## ÍNDICE ADENDA N°2

### PROYECTO CENTRO DE DISPOSICIÓN DE RESIDUOS DE ATACAMA

## **1.- RESPUESTAS DEFINITIVAS DEL PROYECTO OBSERVACIONES SERPLAC - SERNAGEOMIN - CONAF.**

Figura N° 1, Mapa Geológico Hoya de Copiapó con Replanteo del Sitio del Proyecto.

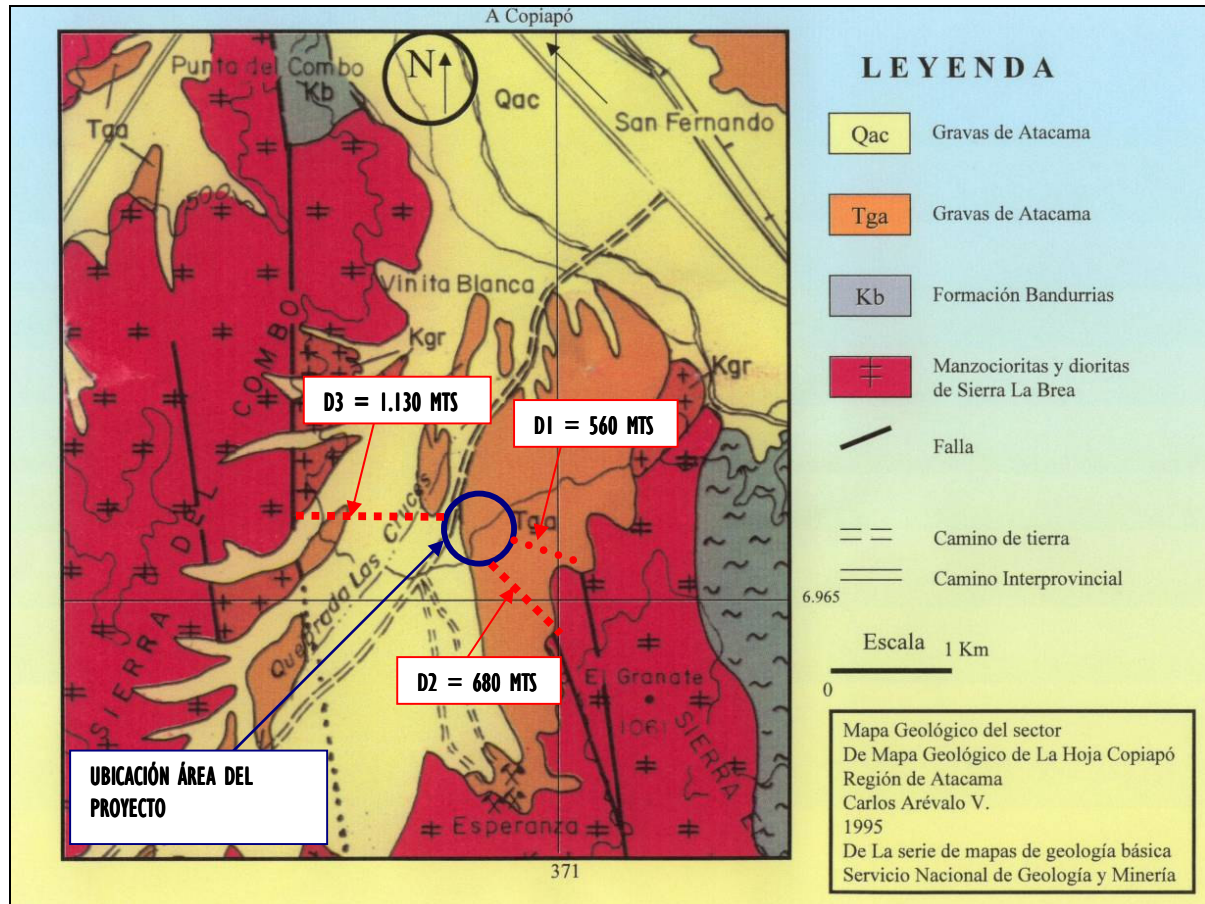
**1.2** *En la cartografía geológica presentada se registran fallas emplazadas en el sector del proyecto. Según el libro de referencia internacional de Gestión de Residuos Sólidos de los autores George Tchobanoglous, Hilary Theisen y Samuel A Vigil Volumen I, estipula que este tipo de proyecto debe instalarse al menos a 60 m de fallas que hayan tenido desplazamiento en los últimos 10.000 años.*

*Al respecto el proponente deberá demostrar que estas fallas no han tenido actividad durante el holoceno, es decir, durante los últimos 10.000 años, a objeto de demostrar que pueden instalarse en el lugar propuesto.*

Al trabajar en la cartografía entregada en la Adenda 1 del proyecto, aludida en la presente consulta, se replantea la ubicación del proyecto, obteniéndose que la distancia mínima del proyecto hacia cualquiera de estas fallas es de 560 mts (ver Figura 1, Mapa Geológico Hoya de Copiapó con Replanteo del Sitio del Proyecto), lo cual daría cumplimiento a lo señalado en el libro de referencia internacional de Gestión de Residuos Sólidos de los autores George Tchobanoglous, Hilary Theisen y Samuel A Vigil Volumen I.

**Imagen 6**

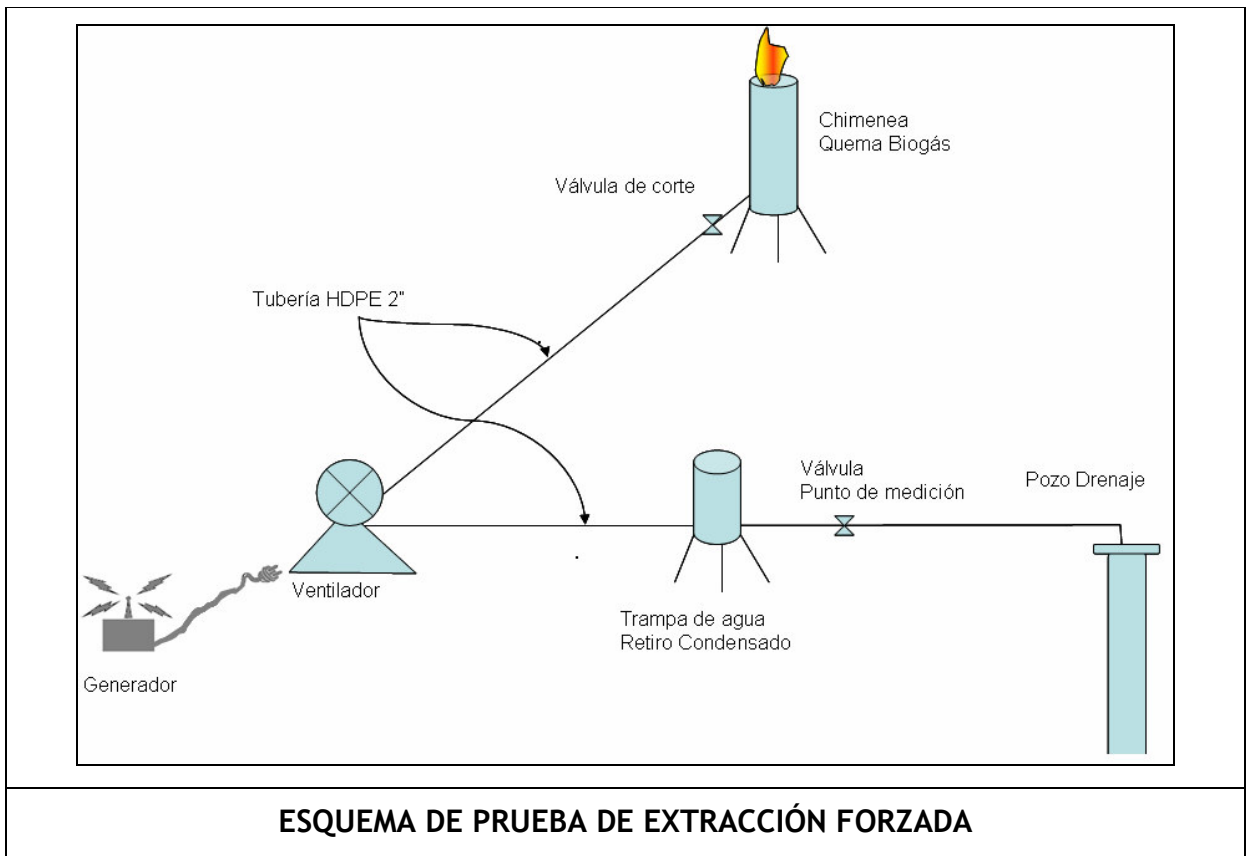
**3.6 *Se solicita al titular explicar el procedimiento y periodicidad con que se plantea el monitoreo de cromatografía y caudales de biogás, necesarios de acuerdo a lo que se señala para definir la instalación del sistema de captación y quema de gases.***

8. Pruebas de extracción forzada, donde se miden los caudales y concentraciones de biogás durante un mínimo de 12 horas por pozo a modo de simular la condición definitiva de operación con la planta de quemado (ver esquema en Imagen 6).
